*PROJET DE PARC EOLIEN DE
QUATRE VALLEES VII*

Avis conforme du Ministère de la Défense

OBJET : avis technique concernant un projet éolien dans le département de la
Marne (51).

ANNEXE 1

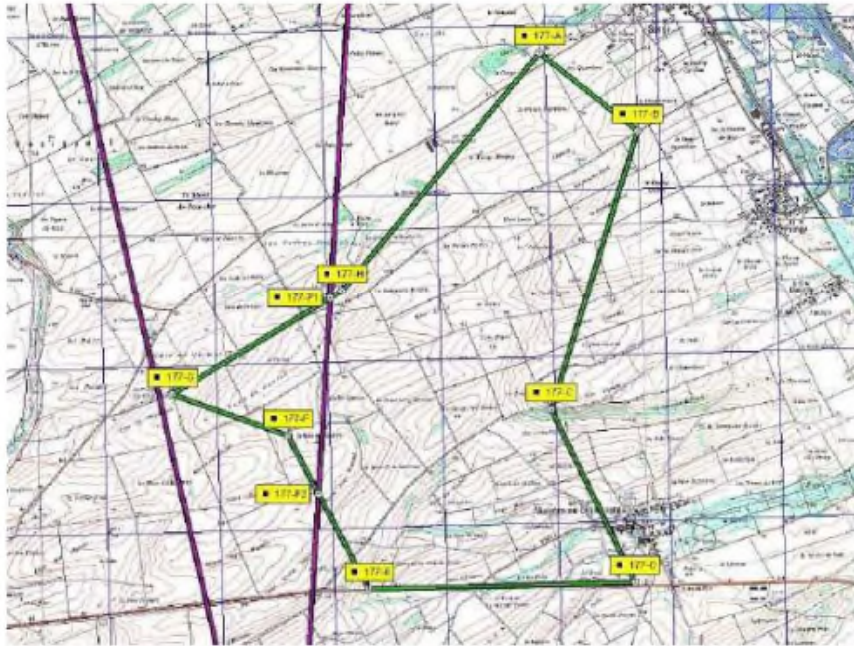
Du point de vue des contraintes radioélectriques, votre projet impacte un faisceau hertzien de la défense. Les extraits des cartes joints en annexes 1 et 2 précisent la limite de zone de protection de 80 mètres de part et d'autre du faisceau à l'intérieur de laquelle l'implantation d'aérogénérateurs est proscrite, bout de pale inclus.

Il est demandé que l'implantation d'aérogénérateurs se situe en dehors d'une zone constituée des polygones définis par les points suivants :

177-P3 : N 48°46'22.0" E 004°26'57.7"
177-P4 : N 48°46'25.2" E 004°27'06.0"
177-P5 : N 48°45'17.5" E 004°26'49.1"
177-P6 : N 48°45'08.2" E 004°26'55.9"
